Camadas de piso lazer C

Descrição	Tipo	Fase
Modelar camada de piso conforme BEP	Solicitação	Marco 1
Prioridade	Abertura	Categoria
Alta	2021-09-20T21:59:35+00:00	None
Disciplinas Responsáveis	Vencimento	Sub-Categoria
Arquitetura	2021-11-07T13:00:00+00:00	None
Usuários Responsáveis	Autor	Local
bruno@chaconengenharia.com	coordenacao@chaconengenharia.com	None

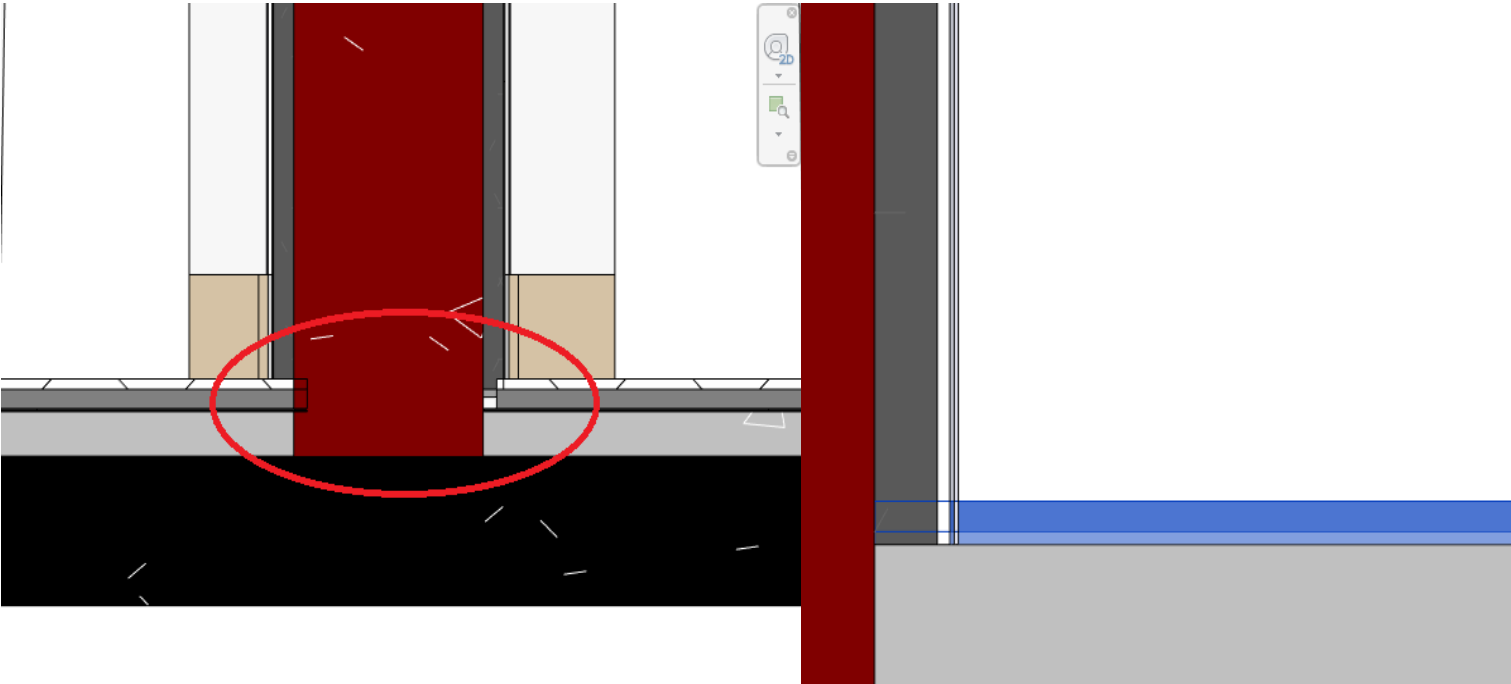
Ações	Descrição	Data Ação	Novo Vencimento	Responsável	Realizado por
	Modelo ainda se encontra com algumas falhas no piso na área dos banheiros, verificar todas as ocorrencias por favor	2021-10-29T14:55:06+00:00		coordenacao@chaconengenharia.com	coordenacao@chaconengenharia.com
	Resolvido	2021-10-11T13:57:40+00:00		bruno@chaconengenharia.com	bruno@chaconengenharia.com
	sem comentários	2021-09-20T21:59:35+00:00		coordenacao@chaconengenharia.com	coordenacao@chaconengenharia.com
